**CUADERNILLO DE AMPLIACIÓN DEL ESTUDIO DE IMPACTO AMBIENTAL
CATEGORÍA I
“HOTEL Y LOCALES COMERCIALES”**

**UBICADO EN BARRIADA HERRERA,
CORREGIMIENTO OCÚ, DISTRITO OCÚ,
PROVINCIA HERRERA**

**PROMOTOR
IVAN CHONG HU**

Chitré, 19 de junio de 2024

Diagrama del equipo principal

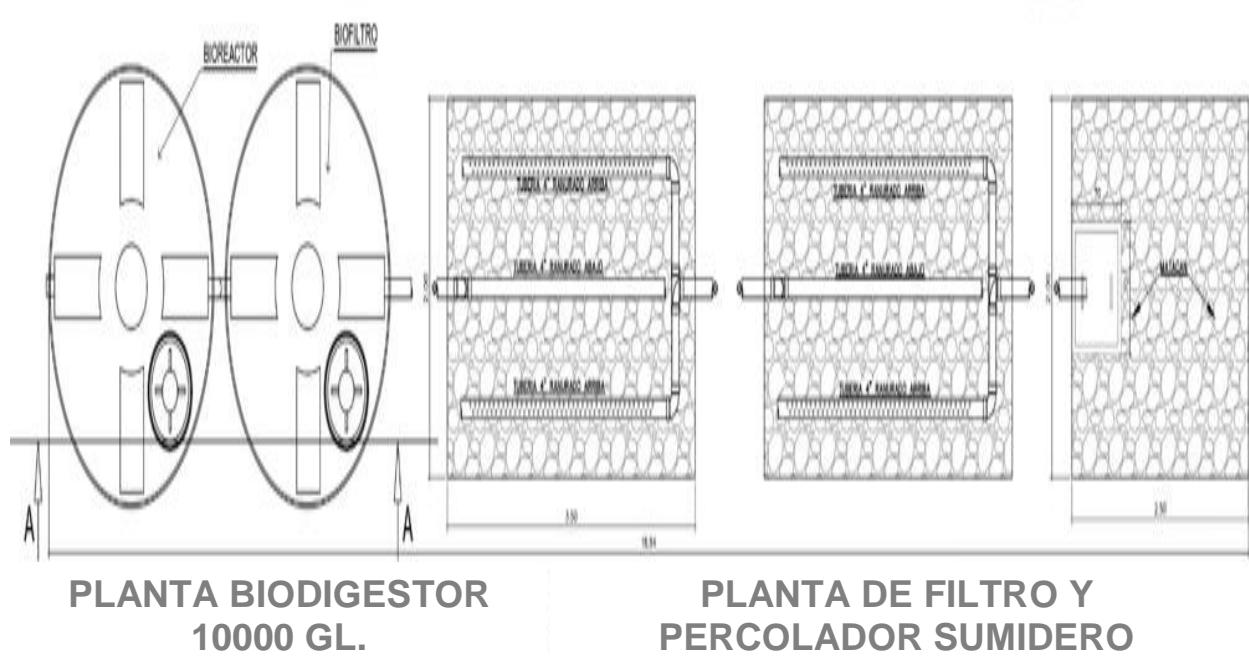
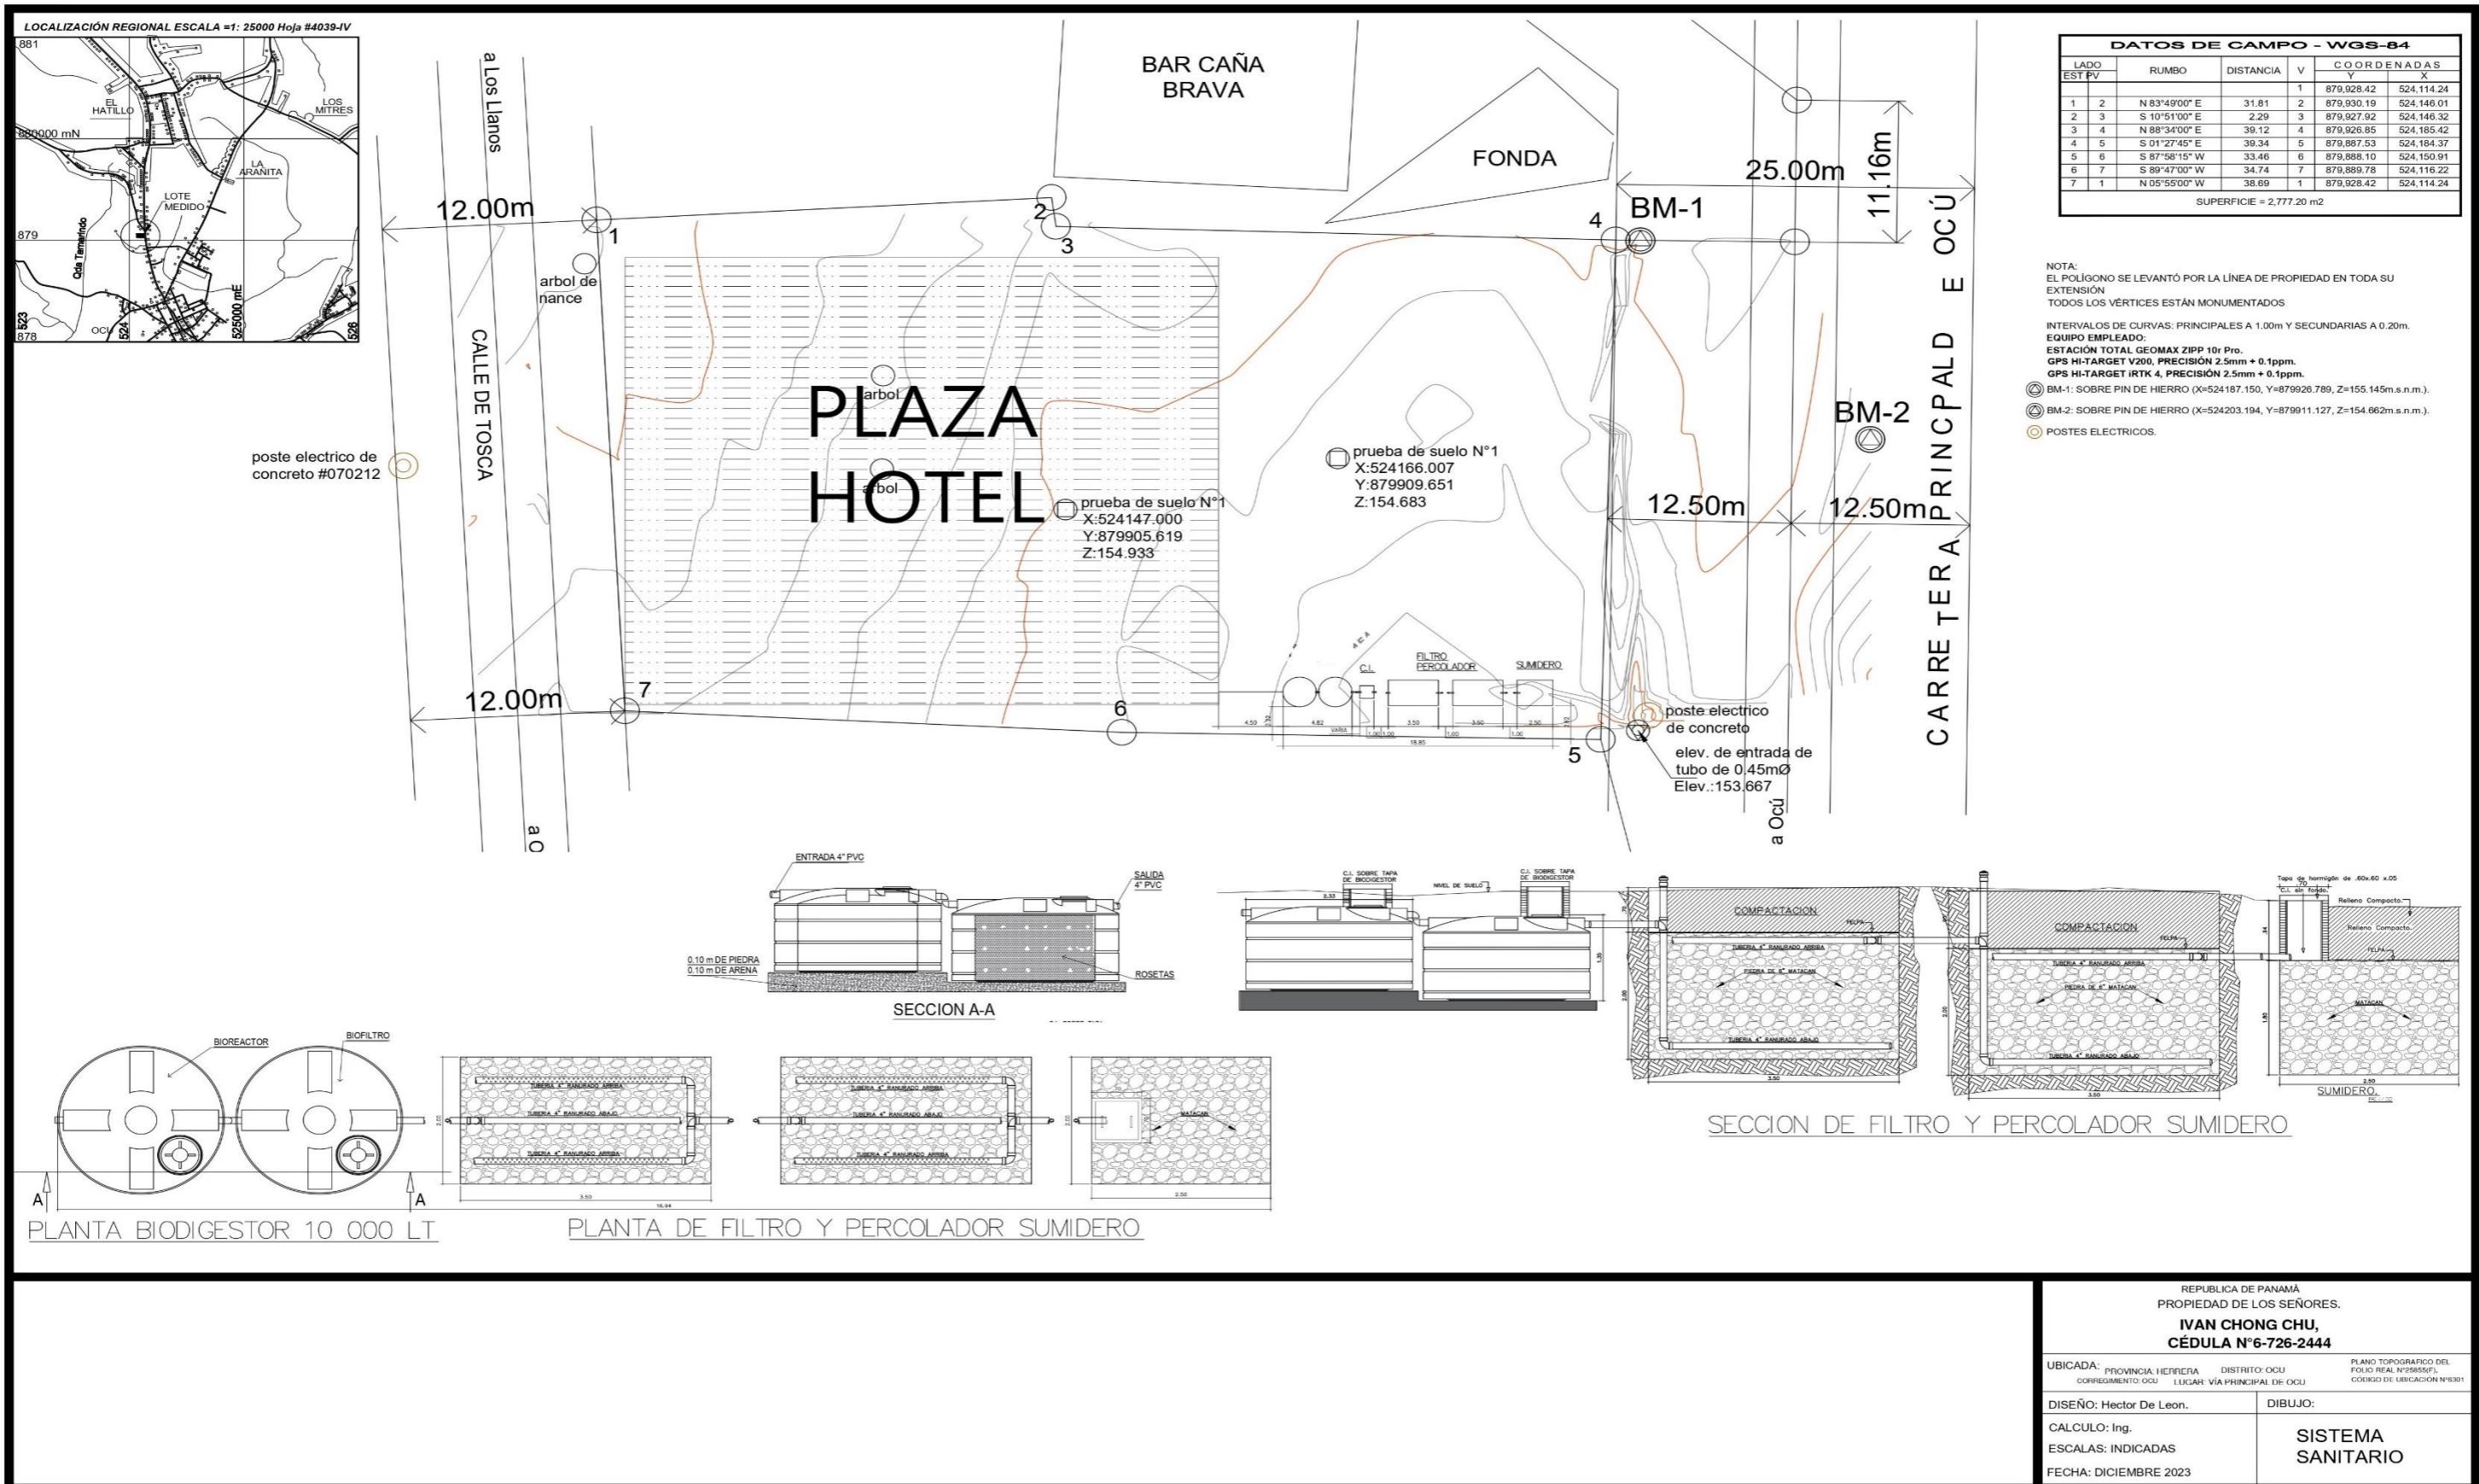
Se solicitan los siguientes puntos a aclarar:

- ✓ Memoria Técnica de la planta de tratamiento
- ✓ Coordenadas UTM de la ubicación de la planta de tratamiento
- ✓ Coordenadas UTM del punto de ubicación de la descarga
- ✓ En caso de que el sistema genere lodos, se debe incluir como serán manejados los mismos
- ✓ Indicar los impactos que se generarán en la etapa operativa y describir las medidas de mitigación frente a cada impacto ambiental especificado.

Algunas otras características de la planta de tratamiento tipo biodigestor, la misma fue calculada en base a un total de 63 accesorios, es decir se estimó retretes, lavamanos, áreas de cocina, bar para una tasa de descarga diaria de 8 mil galones, razón por la cual se instalarán dos tanques de biodigestor con una capacidad de cinco mil galones cada uno (5000 GL).

Cada uno, que luego pasarán al sistema de percolación en dos tanques por separado, a partir del quinto año de funcionamiento, pues a los tanques de los biodigestores se le aplicara bacterias facultativas, las cuales consumirán todos los desechos orgánicos procedente de los accesorios que incluye retretes y residuos proveniente de la cocina y otros sistemas existente.

Los tanques percoladores con una capacidad de 10 mil galones serán llenados de piedra a fin de aplicar el sistema de bacteria facultativa y las piedras funcionen como la base de las bacterias se desarrolle. A partir del quinto año se agregará nuevamente el tratamiento de bacteria facultativa, las cuales tendrán la función de consumir y toda la materia orgánica, resultando en agua limpia. Estos tanques tendrán una capacidad de 36 metros cúbicos cada uno.

El área total usada para la construcción del sistema de planta de tratamiento biodigestor será de a nivel superficial de 56.55 metros cuadrados, mientras que estará a una profundidad de 3.00 metros lo cual arroja un volumen de uso de 169.65 metros cúbicos de tierra serán excavados para la construcción del sistema. El volumen de tierra resultado de la excavación será transportado fuera del área de proyecto en camiones de carga en un horario entre las 8:00 a.m. y 4:00 p.m. de la tarde.

El sistema no generará impactos negativos al ambiente, dado el sistema que usará donde se aplicará el sistema de bacteria facultativa por sección biodigestor – percolado. Por lo tanto, no se requiere de la aplicación de medidas de mitigación adicionales durante la fase de construcción y operación. Para ampliar la descripción del sistema y su respectiva ubicación se anexa plano del sistema sanitario a construir en sus fases y características técnicas.

Mapa de Cobertura de Bosque y Uso de Suelo, año 2021 (1:25.000)

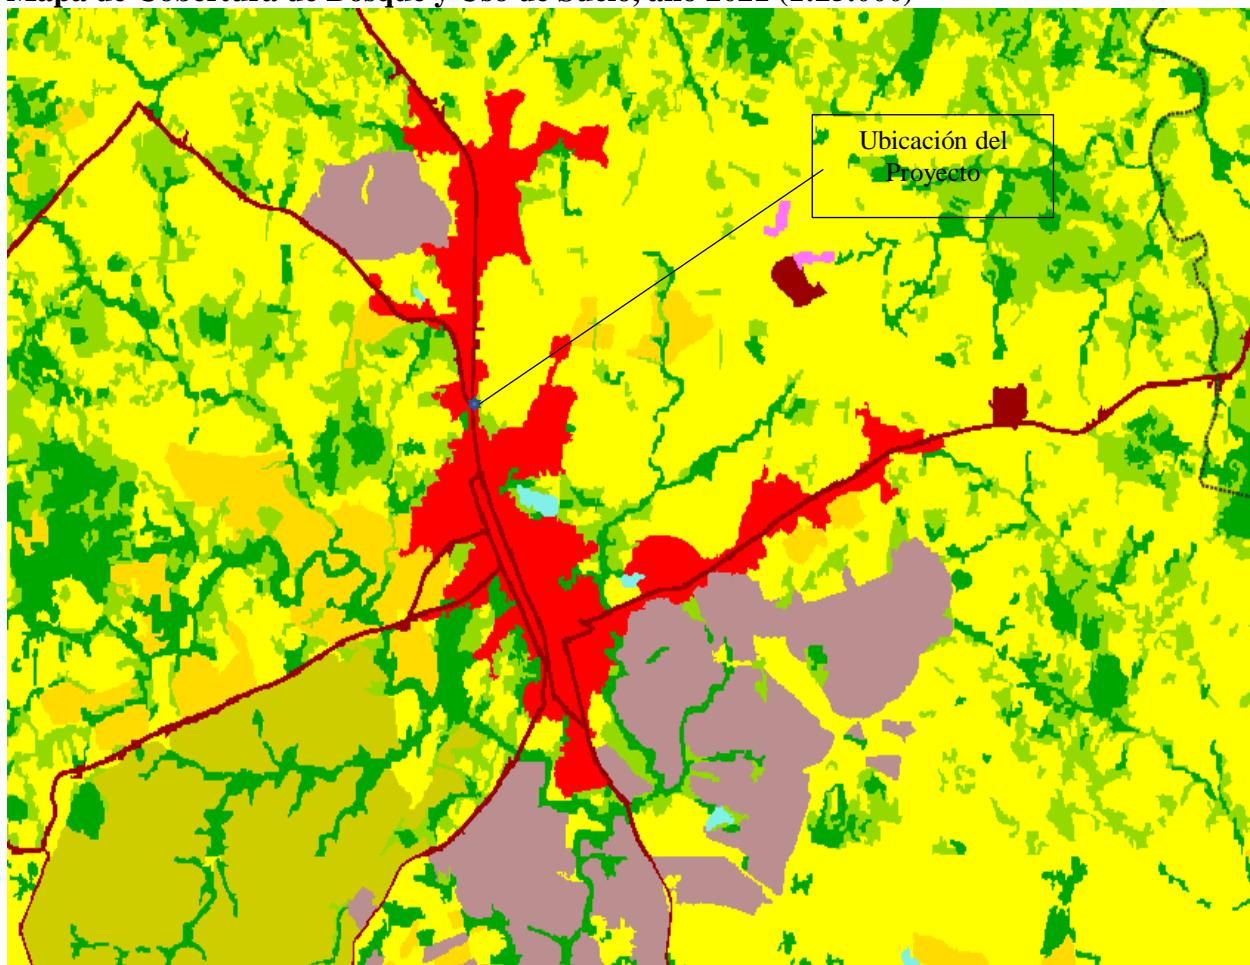
Punto 3. Aclarar información presentada en la sección 5.3 del Estudio de Impacto Ambiental con referencia a la caracterización del suelo en el área del proyecto.

El uso de suelo es un punto importante, de manera inicial se utilizó como base de información el Atlas Ambiental de la República de Panamá, versión 2012 y demás información encontrada en fuentes de internet, para referenciar la información los datos aportados en el EsIA, Categoría I.

Por lo tanto, se procede a la actualización por lo que con la información de la Dirección de Informática de MIAMBIENTE actualizada, procedemos a corregir dicha información basada en el Mapa de Verificación de coordenadas donde manifiesta claramente el uso de suelo, que es orientación de área poblada. De manera adicional, la zona donde se ubicará el proyecto se informa que:

De acuerdo a la Cobertura Boscosa y Uso de Suelo del 2012, los polígonos se ubican en la categoría de “Área Poblada”; y según la Capacidad de Agrológica se ubican en el tipo III (Arables, severas limitaciones en la selección de las plantas, requieren conservación especial o ambas cosas).
